第2回肝属川水系学識者懇談会

第1回懇談会を踏まえた意見及び検討結果

平成23年9月15日

大隅河川国道事務所

写真 2.2.24 排水路からの汚水流入（肝属川上流）

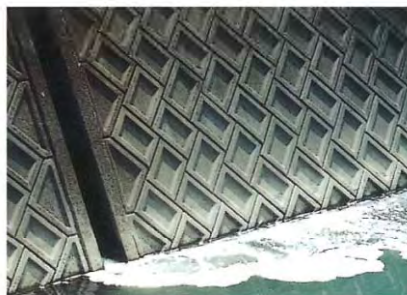
- ①河原田橋のBOD の最近の経年変化、変動が気にかかります。
この値と流量並びにその日の時間変化と合わせて議論する必要があります。次回、詳しいデータを期待しています。

- ①BODの現況、分析について「議事2）肝属川水系河川整備計画【原案】〈未定稿〉について」の中でご説明いたします。なお、流量の時間変化についてはデータを持ち合わせておりません。また、清流ルネッサンスⅡとしての詳しい分析や評価は検討中で、9月末に予定している地域協議会の場において説明・公表する予定ですので、ご了承願います。
肝属川における水質の現況についてを整備計画【原案】のP47のように記載しています。

図 4.2.5 洪水対策イメージ図

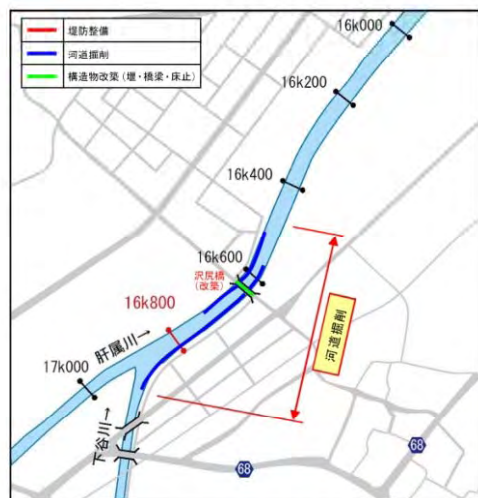
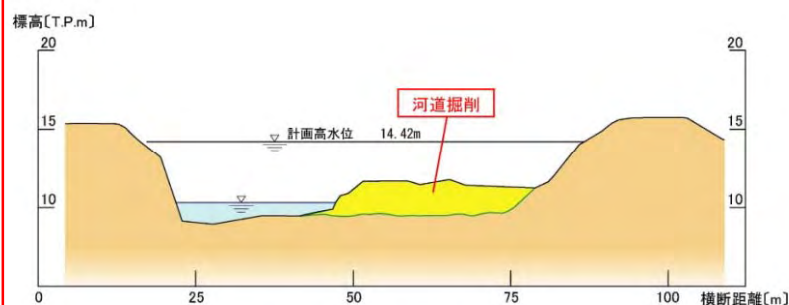
- ①下谷川と肝属川合流地点の寄州を除去、河道掘削する上で、河川環境が変化し、植生やその周辺に生息していた生物への影響が懸念される。完全に寄州を除去し、さらに河道掘削もされる予定でしょうか。
- ②下谷川と肝属川合流地点の寄州を除去、河道掘削すると、濁水が発生すると思われる。どのような工法で作業を進める予定でしょうか。

- ①当該区間では、右岸側の寄州の部分を掘削し、左岸側のみお筋の河床以下は掘らないように考えています。詳細については「議事2) 肝属川水系河川整備計画【原案】〈未定稿〉について」の中で提示いたします。なお、掘削のイメージを整備計画【原案】のP74に記載しています。
- ②工法については実施設計時に検討を行うこととしていますが、実際には汚濁防止フェンスを張るなど汚濁防止対策を施しながら施工することになります。
洪水対策の概要についてを整備計画【原案】のP70のように記載しています。
